RAPPORT DE JURY

CONCOURS D'ARCHITECTURE DE PAYSAGE PLURIDISCIPLINAIRE

L'AMÉNAGEMENT DU TERRAIN NO.066 ET DE SES ABORDS

TENUE DU JURY - ÉTAPE 2

LE JARDIN D'ÉMILIANO

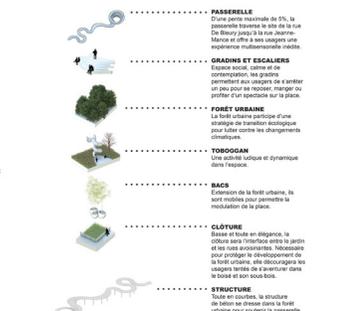
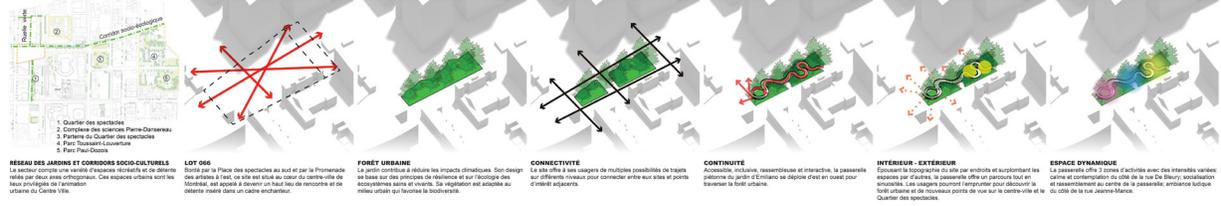
Toutefois, la pérennité des arbres dans les bacs est peu probable. La noue au sud du site serait également à valider afin d'assurer son réel fonctionnement.

Le jury se questionne sur le déneigement de la structure et plus largement sur son entretien hivernal. Une entente avec la Ville pour proposer des stratégies alternatives de déneigement sera nécessaire. Le jury émet également des craintes en ce qui concerne les graffitis sur la structure. Un éclairage ou des peintures anti-graffiti seraient des avenues à explorer.

LA NATURE EN SPECTACLE

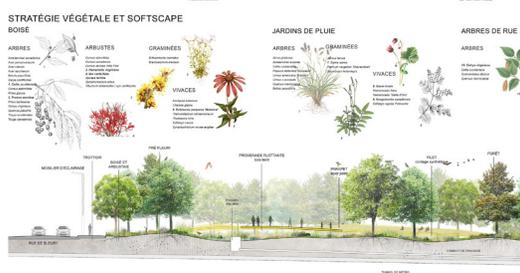
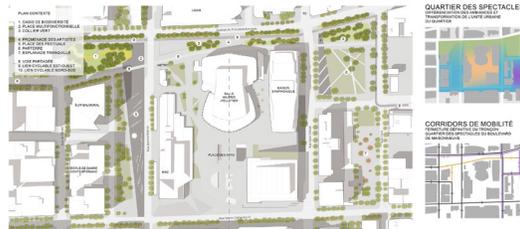
Les jurés émettent toutefois des réserves en ce qui concerne l'espace logistique situé à la sortie sud-est de la passerelle. Cet espace fonctionnel et technique risque de bloquer l'accès à la structure. Les jurés se questionnent également sur la simplicité et l'aspect assez minimaliste de la proposition. Ils mentionnent que malgré une intention claire, le concept ne semble pas complètement abouti.

Les jurés mentionnent que certains éléments auraient pu avoir une signature plus forte et détaillée. Par exemple, les bordures en corten qui restent très timides, ou alors les détails des différents matériaux de la passerelle. L'accès universel ne semble pas être respecté considérant les différentes textures et la délimitation du passage et du filet semble dangereuse. La section en bois inquiète les jurés qui s'interrogent sur la possibilité qu'elle devienne glissante en hiver. Tous ces enjeux, très réels et irrésolus n'ont pas convaincus les jurés.

À cet égard, les jurés notent l'existence de chemins alternatifs à la passerelle. Aucune clôture ne bloque l'accès à la déambulation dans la zone végétalisée ce qui risque d'engendrer beaucoup de pression sur les végétaux. Le principal enjeu du verdissement de ce projet consiste à concevoir des milieux pouvant vivre dans un contexte urbain et résister à un achalandage important.

Le bassin de rétention au-dessus des infrastructures de la STM engendre des problématiques importantes qui ne sont pas souhaitables.
